Panamá, 20 de septiembre 2023
Nota No.289-2023-ANA-UEP-DG

**ESTUDIO DE IMPACTO AMBIENTAL CATEGORÍA I
CENTRO DE CONTROL NACIONAL DE FRONTERAS DE PASO CANOAS
-ZONA SECUNDARIA**

**RESPUESTA ACLARATORIA A NOTA
DRCH-AC-1728-06-2023
EMITIDA POR EL MINISTERIO DE AMBIENTE**

22 DE SEPTIEMBRE DE 2023

**UBICACIÓN DE LA MINIPTAR CON RELACIÓN A LA CAJA DE INSPECCIÓN DE DESCARGA SANITARIA
DEL ALCANTARILLADO EXISTENTE DEL IDAAN**

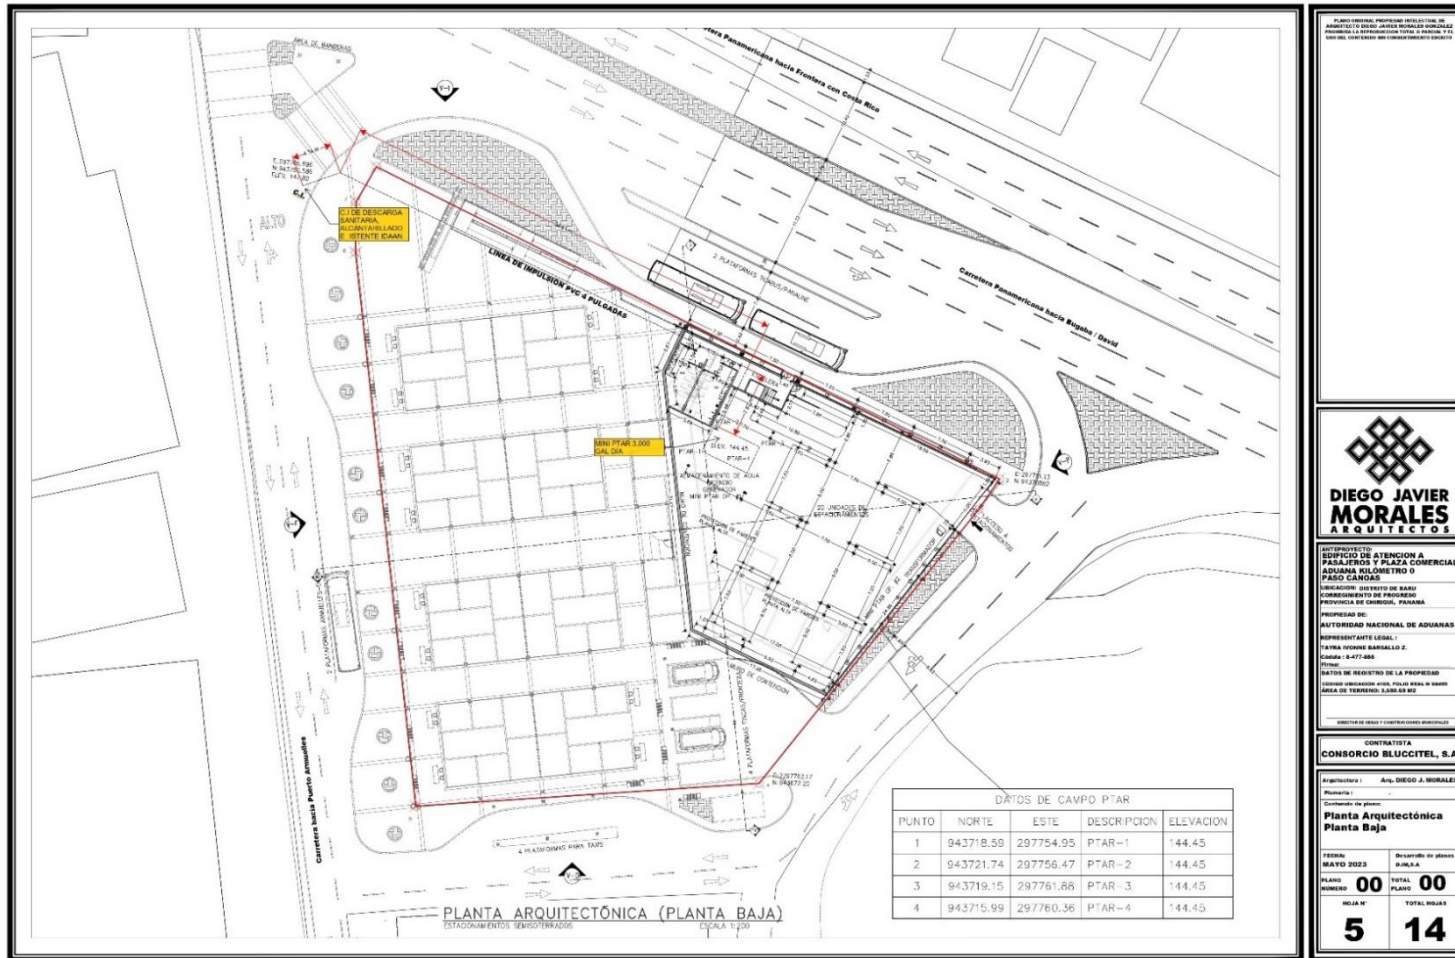
- a. Especificaciones técnicas de la Planta de Tratamiento de Aguas Residuales propuesta como sistema de tratamiento de aguas residuales generadas en la fase de operación del proyecto.
- b. Presentar certificación emitida por el IDAAN donde autorice la conexión al sistema de alcantarillado sanitario existente.

D- DETALLES DE CONEXIÓN CON LA CÁMARA DE INSPECCIÓN EXISTENTE DEL INSTITUTO DE ACUEDUCTOS Y ALCANTARILLADOS NACIONALES (IDAAN)

El proyecto se localiza aledaño a la carretera Panamericana y a la carretera hacia Puerto Armuelles, razón por la cual, para la conexión se procederá de la siguiente manera:

- Todas las instalaciones sanitarias del Centro de Control en la Zona Secundaria de Paso Canoas serán conectadas a un colector que llevará las aguas residuales de la red de drenaje sanitario hasta la PTAR, donde se realizarán los tratamientos ya mencionados.

- Desde la PTAR ubicada dentro del predio del CCI, el volumen de agua tratada por esta será transportado por una tubería y descargada, por bombeo, a la cámara de inspección existente del IDAAN (esta cámara de inspección se localiza fuera de la vialidad), para su descarga, aguas abajo, de la toma de agua del IDAAN. En ese sentido, la diferencia principal con los procesos usuales de una PTAR es que la instalación en la Zona Secundaria de Paso Canoas no transportará directamente las aguas residuales tratadas a un cuerpo de agua, sino que se conectará con la línea que provee el IDAAN.

- La tubería colectora del IDAAN pasa por la carretera principal, por lo que, de requerirse hacer trabajos más allá de la conexión con la cámara de inspección, se requerirá realizar esta interconexión en un punto de la vía, para lo cual se requerirá realizar las coordinaciones necesarias, tanto con el IDAAN, como con la Autoridad de Tránsito y Transporte Terrestre para colocar las señalizaciones de advertencia necesarias para los transeúntes vehiculares, e incluso, disponer de banderillero de ser necesario.
